BEST 环布系统总装工程采购项目招标文件

补疑 2

项目编号：2025BFFGZ02414

第一部分 投标人疑问回复内容

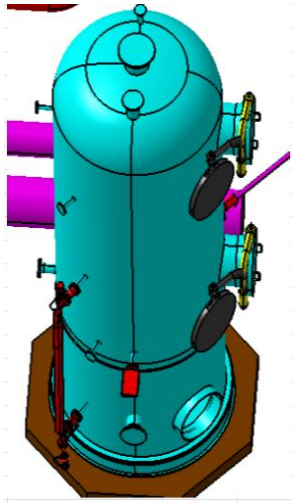
127. CWP-H013 至 CWP-H019 中涉及的工程内容，包含撬块及单独的容器，问题：是否所有撬块及容器都包含了配套的阀门及仪表等设施？根据安装物项方案说明书中的描述，大部分甲供范围的容器是单体的设备，不是撬块，对应的安装图中未发现配套的阀门及仪表等设施（如下图：），请确认这些容器是否需要乙供配套的阀门及仪表等设施，如需乙供，请提供这些对应的物资清单或 P&ID 图。

回复：甲方供的主要设备均为撬块，撬间的氮气阀门及仪表由甲方提供，乙方仅负责管道、管件。乙方需提供的阀门、仪表为仪表气、氮气以及冷却水路。相关信息在 BEST-P62-ICD-014_V2.1 BEST 低温厂房环布安装工程范围文件已做说明。

图 1

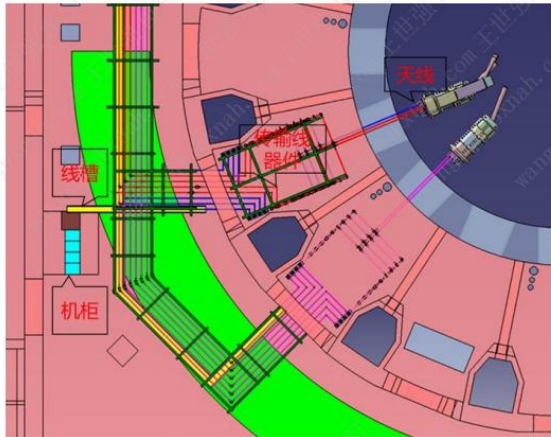
BEST-P010409-BOM-002 ECRH 线缆信息提资表中开关柜、配电柜具体位置。

回复：配电柜位置在图 1 中机柜的位置；开关柜位置在图 2 B1

图 3

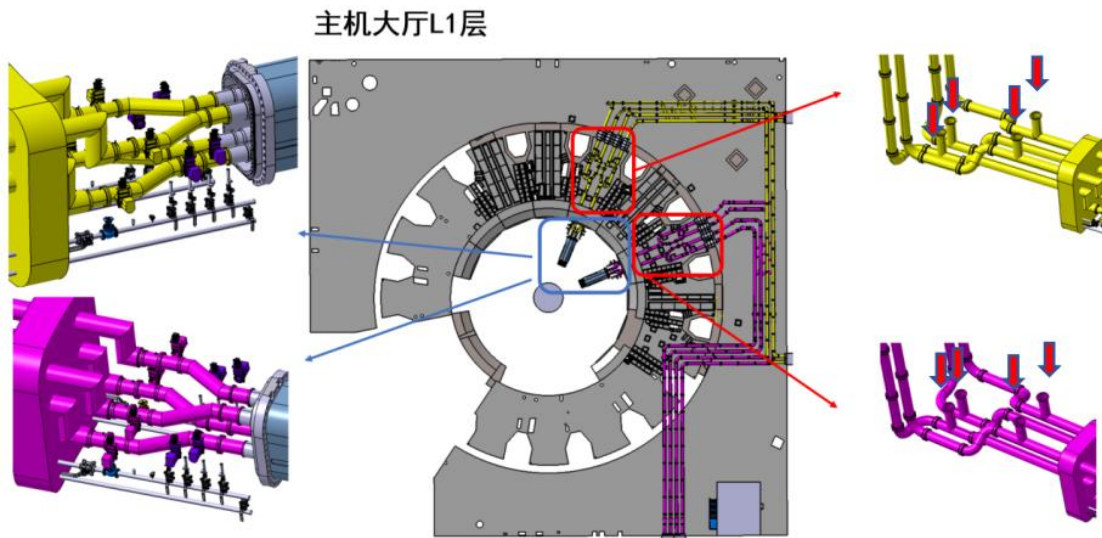
161. BEST-P010410-BOM-002 ICRF 线缆信息提资表中阻抗匹配控制电机具体位置。

回复：阻抗匹配控制电机的安装位置见图 3。

图 4

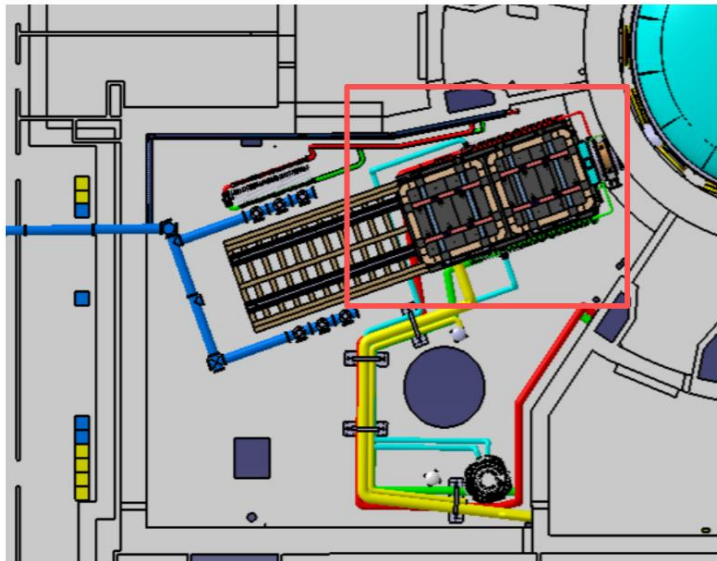
162. BEST-P010407-BOM-005 NBI 系统线缆信息提资表中 NBI 离子源、NBI 加速器、辐射测量装置、磁屏蔽系统具体位置。

回复：NBI 离子源、NBI 加速器、磁屏蔽系统具体位置见图 4，辐射测量装置位置见图 5。
